Rexroth HydraulicDrive

HDx-20VRS
Firmware für Antriebsregelgeräte

Firmware Release Notes
RD 30330-RN

2025-05

Abb. 22-1: Definition der Ein- und Ausgangsdaten in einem Modul

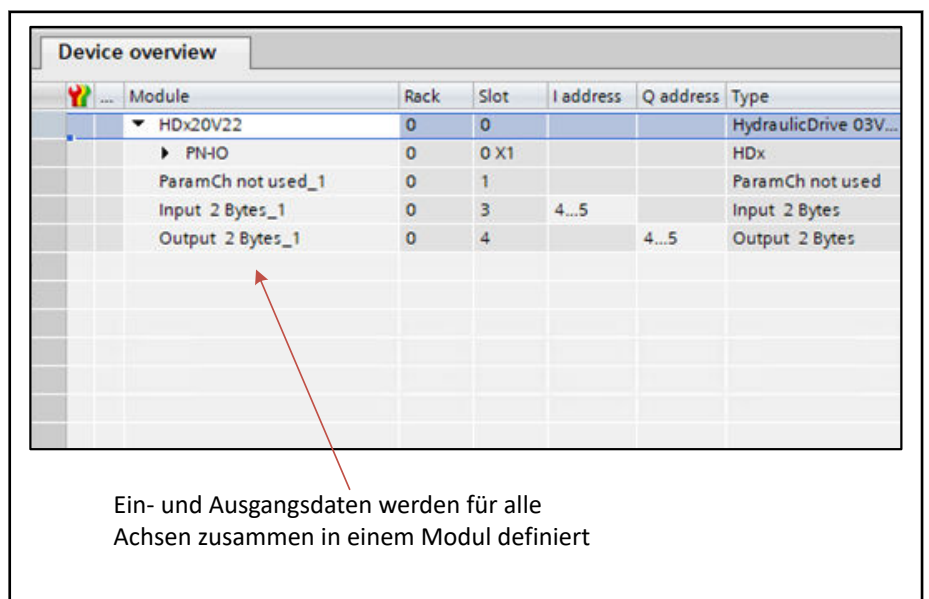
22.1.1 VT-HMC mit 2 Achsen - Korrektur der PROFINET-Konfiguration im Master erforderlich

Beschreibung Im Rahmen des Releases HDx20V22 wurde die PROFINET-Schnittstelle der HydraulicDrive-Geräte erweitert. Daher musste die PROFINET-Schnittstelle bei der VT-HMC mit 2 Achsen (R901441904,VT-HMC-2-1X/M-0-00/00) angepasst werden. Bisher wurden für jede Achse der VT-HMC die Ein- und Ausgangsdaten in separaten Modulen im PROFINET-Master definiert. **Ab dem Release HDM20V22 müssen die Ein- und Ausgangsdaten für alle Achsen zusammen in einem Modul definiert werden.**

Für die Konfiguration der VT-HMC mit 2 Achsen muss die aktuelle Beschreibungsdatei **GSDML-V2.4-Bosch_Rexroth_AG-011F-HydraulicDrive_03V00-20210608.xml** verwendet werden.
